# STM

SEGELFLYGETS TEKNISKA MEDDELANDE  
LUFTVÄRDIGHETSDIREKTIV

L-1175

## Kontroll / modifiering av luftbromsar

Fig 1. Detalj X

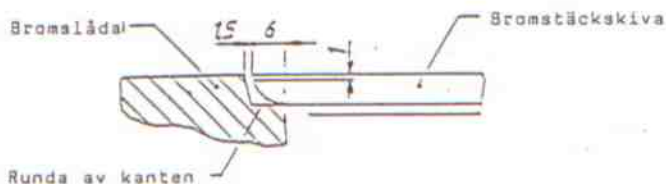
- 1 Berörda typer: Ventus c S/N 285, 288-290, 292-382.  
Ventus cT S/N 66, 70-112.
2. Tidsfrist: Årstillsyn, dock senast 89-04-30.
3. Orsak: Luftbromsarnas täckskivor kan ta emot i bromslådorna och orsaka svårigheter att fälla ut bromsarna.
4. Åtgärder:
  - 4.1 Kontrollera att gapet mellan bromsarnas täckskivor och dessas lägen i bromslådorna ej understiger 1.5 mm. Kontrollen utföres med flygplanet monterat och luftbromsarna låsta.
  - 4.2 Om ovan nämnda gap är mindre än 1.5 mm, förstora det enligt fig. 1.
  - 4.3 Runda av undre kanten på täckskivorna vid innerändan enligt fig. 1.
  - 4.4 Kontrollera om brickor finns monterade mellan undre luftbromsplåtar och bussningar enligt fig 3. I annat fall, montera Brickor 18 x 6.4 x 1.6 mm DIN 9021 enligt fig 3.
